改善箇所説明図

基準不適合箇所

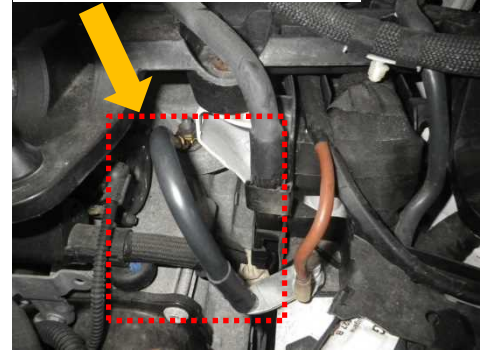
不具合の内容

エンジンの始動装置において、エンジンとボディ間に装着されているアースケーブルの長さが不適切なため、走行中の車体振動などによりアースケーブルが破断するものがある。そのため、エンジンの始動装置のアース回路が遮断され、エンジンが始動できなくなる。

改善措置の内容

全車両、アースケーブルを対策品と交換する。
